参考回答書

淀江産業廃棄物管理型最終処分場
事業計画書に係る関係住民の意見に対する参考回答

平成29年6月

公益財団法人鳥取県環境管理事業センター

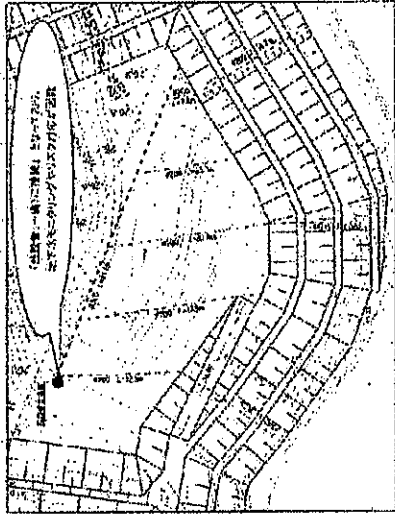
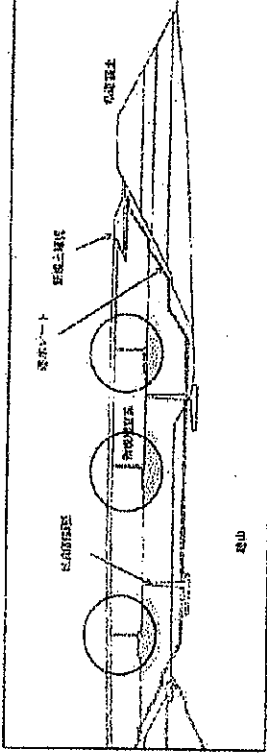
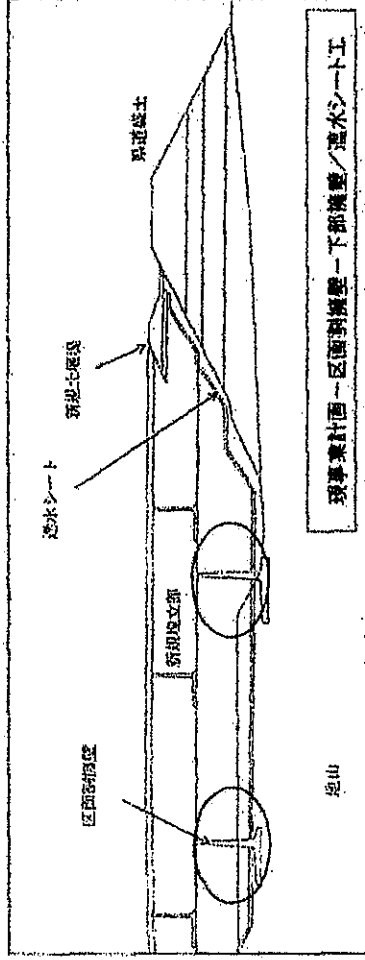
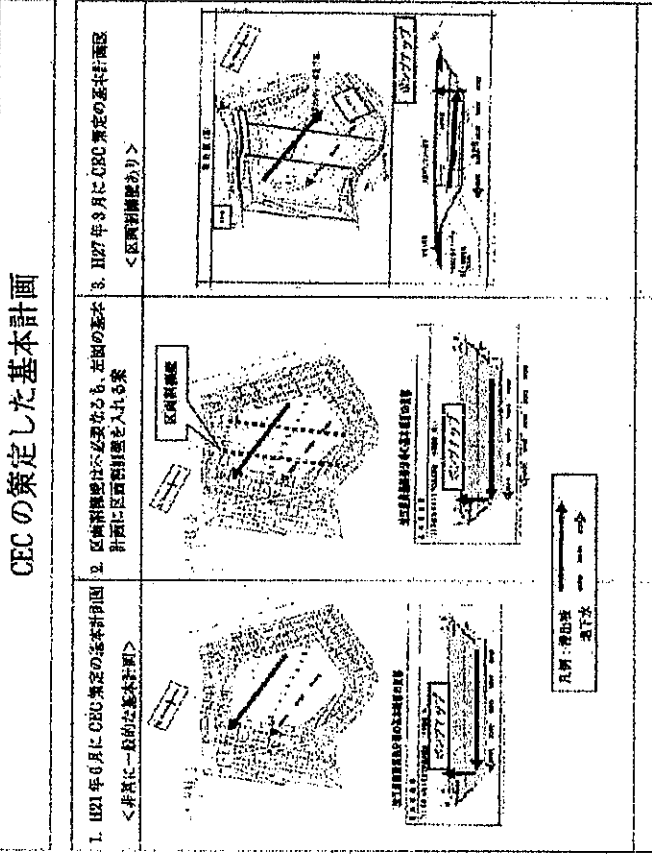
①エイト日技は、左記説明のように「区画割擁壁」を設けること自体が、当事業計画全体の根幹をなしており「区画割擁壁」による影響は極めて大きい。」

上部構造は埋立廃棄物を基礎地盤としているが、その性状は不均一となる可能性があり、構造物の安定性確保の観点から十分な配慮は必要であるにもかかわらず、下部擁壁と同様に良好な基礎地盤として設計したのは、設計ミスと言わざるを得ません。また、生活環境影響調査（地下水・地質）において、基本中の基本である各土層の透水係数の算定ミス等が指摘された。

① 「区画割擁壁」を設けること自体が、当事業計画全体の根幹をなしており「区画割擁壁」による影響は極めて大きい。このうち、「区画割擁壁」の「上部擁壁」は、埋立廃棄物を基礎地盤としているが、その性状は不均一となる可能性があり、構造物の安定性確保の観点から十分な

仮に、地盤強度が不足する場合には、廃棄物で造成された地盤を改良することになるが、その際には地盤改良工事に伴う遮水シートへの余分な負荷や破損リスクに対する配慮が必要である。また、同「下部擁壁」の埋立廃棄物接触面に遮水シートを施工する際にも十分な配慮が必要とされている。

このため、施工性も考慮し、より環境に安全で安心な施設の確保を図るため、「区画割擁壁」に替わる案を検討することにも必要と考える。

CECはH21/6月の基本計画は左図のとおりです(H21/6月:環境影響調査書、図6-6-7、6-6-9頁)。この地点での地形及び地質状況からCECの策定したE21/6月の基本計画は非常に一般的な基本計画でした。ここで区画割擁壁の計画は不必要であるが、必要であると明確な根拠があったとしても、何故H21/6月の基本計画案(左図の左側の1案)に区画割擁壁を計画する案(左図の中央の2案)が普通のアプローチと考えます。何故、左図左側のH26/3月のような浸出水を地形勾配と逆方向の高所に配置したのか? 3案の浸出水処理施設の配置の場合は約46mであり、1案の下流側への浸出水処理施設の配置は約EL36~37mである。ポンプ等の施設費・維持管理費等も、H26/3月の最終案である3案より経済的であると思われる。3案を採用した技術的根拠を説明願います。

何故、1案から2案でなく3案となったのか、その明確な理由・根拠を県・事業センター・CECにその説明を求めます。
